**Création du poste 400 000/225 000 volts de  
FOULVENTOUR (RTE)  
et de ses raccordements aériens 400 000 volts  
au Réseau public de transport d'électricité  
(RTE)**

**Création du poste 225 000/20 000 volts de  
SAINT-HILAIRE-LA-TREILLE (Enedis)**

**Avis de l'Autorité  
Environnementale et  
Mémoire en réponse**

# **Avis délibéré de l’Autorité environnementale sur la création de postes RTE (Foulventour) et Enedis (Saint-Hilaire-la-Treille) et raccordement à la ligne Éguzon-Plaud (87)**

Figure 5 : les cinq emplacements envisagés (source: dossier)

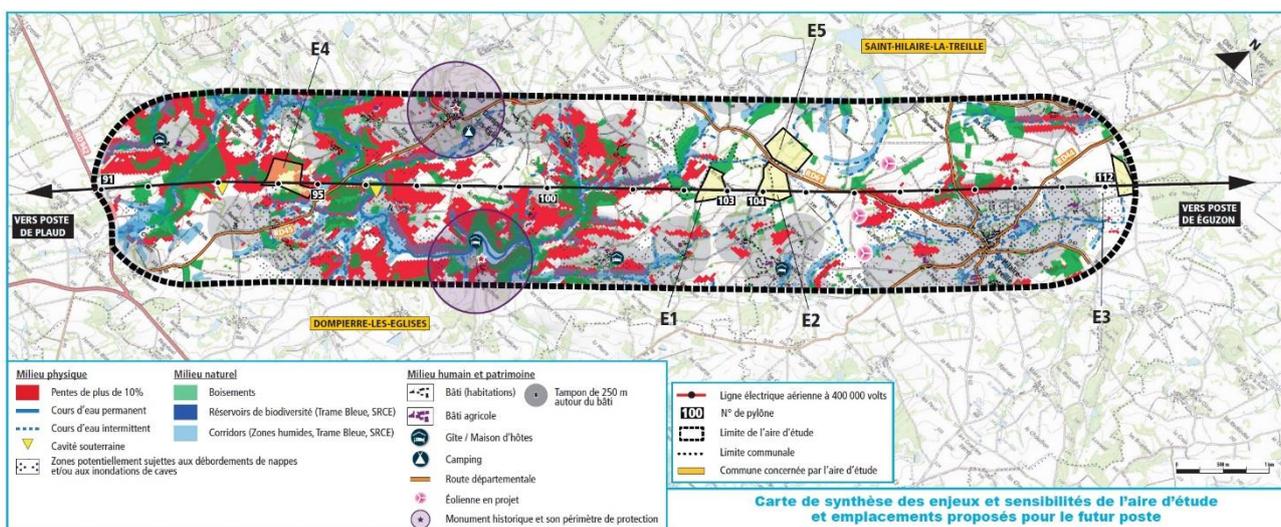
Cette étude conclut en faveur de l'emplacement E5, finalement retenu car le plus éloigné des habitations, non visible depuis celles-ci, évitant de pénaliser les exploitations agricoles de qualité et donc le plus acceptable et consensuel localement. L'Ae relève que c'est cependant le moins favorable du point de vue écologique (au point de susciter une demande de dérogation pour 91 espèces (cf. *infra*) et d'affecter des zones humides), qui a cédé le pas au point de vue agricole. De plus, le critère décisif étant la vocation agricole des parcelles, qui conditionne le critère de l'acceptabilité (sans laquelle des recours contentieux et retards auraient été possibles, selon les échanges avec le rapporteur), la présence de ces deux critères interdépendants revient à leur donner un poids supérieur aux autres critères.

**L'Ae recommande d'accroître la prise en compte des enjeux écologiques dans le choix du projet parmi les variantes en évitant notamment de cumuler deux critères corrélés pour les impacts agricoles et, le cas échéant de reconsidérer l'emplacement, à défaut notamment d'avoir démontré la compatibilité avec le Sdage.**

Une recherche de sites potentiels d'implantation du projet a été menée dans le cadre de la concertation réalisée préalablement au choix de l'emplacement de moindre impact. Cinq sites avaient été identifiés en amont et au cours de la concertation préalable du public qui s'est déroulée en 2021-2022. Parmi ces sites, deux ont été éliminés en raison de contraintes rédhibitoires. Les trois sites restants ont fait l'objet d'une analyse multicritère qui a conduit à retenir le site d'implantation présentant le moins d'impact global.

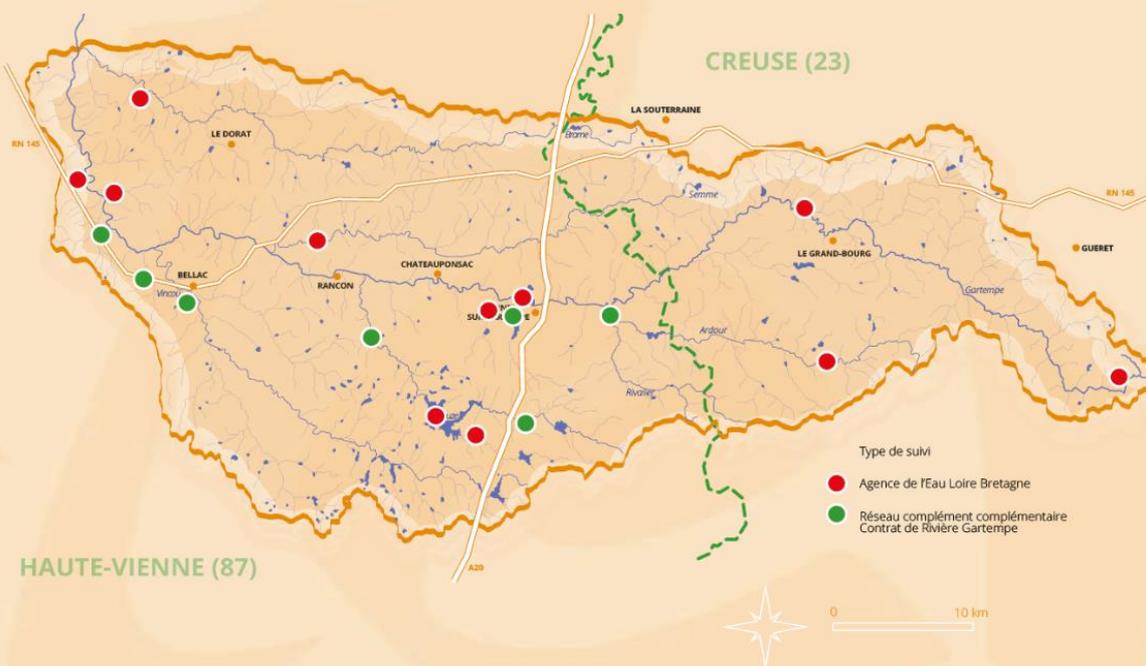
- **L'Ae recommande de compléter le dossier sur la Gartempe.**

*La qualité de l'eau y semble encore localement problématique.*

Localement, les pollutions diffuses ont des répercussions fortes et durables. Les retenues du Lac de Saint Pardoux et du Lac du Pont à l'Age sont eutrophisées (apports continus d'azote et de phosphore) et produisent donc des cyanotoxines (produites par les cyanobactéries). Ce phénomène est présent sur un nombre important de plans d'eau du territoire.

Des données complémentaires ont été insérées dans la version amendée de l'étude d'impact (p. 172) qui sera mise à disposition dans le cadre de l'enquête publique. Ces évolutions sont identifiées dans l'étude d'impact par un trait inséré dans la marge du document en regard des modifications apportées.

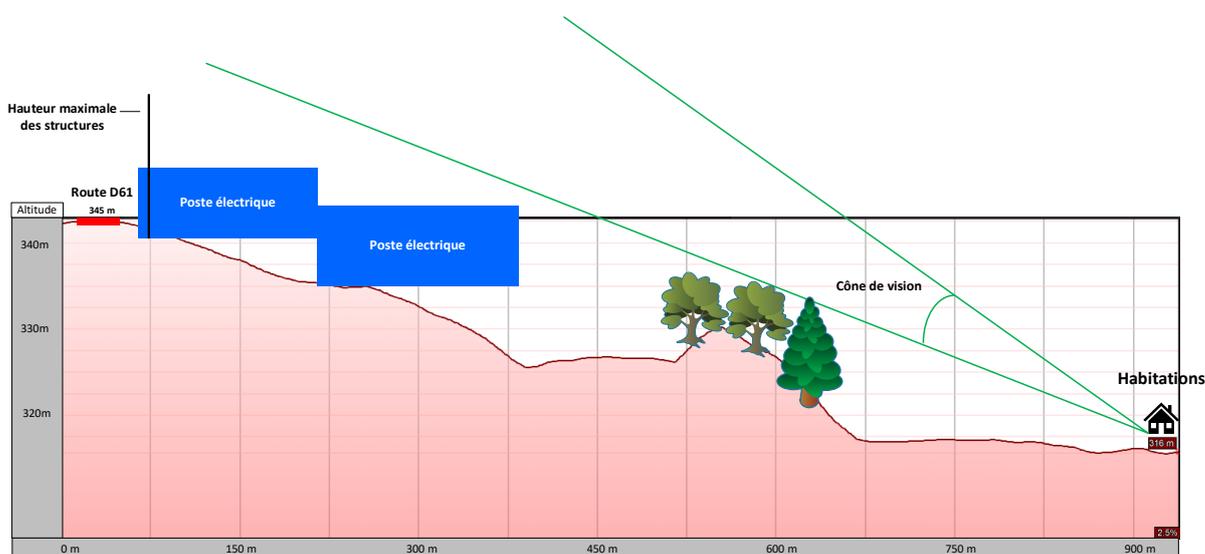
- **L'Ae recommande de présenter dans le dossier l'étude paysagère réalisée et de démontrer l'absence de visibilité depuis les habitations en hiver.**

*Une étude paysagère menée en 2022-2023 revendique l'intégration du poste dans le paysage serait utilement jointe au dossier.*

Le site d'implantation du poste est au nord de la route départementale 61 qui suit une ligne de crête. Le poste sera implanté en contrebas de la route. Les habitations situées au sud de la route sont à une distance d'environ 800 mètres du poste et à une altitude de -30 mètres par rapport à la D61. Le profil altimétrique, représenté ci-dessous, démontre l'absence de visibilité du poste depuis les habitations situées au sud de la route D61.
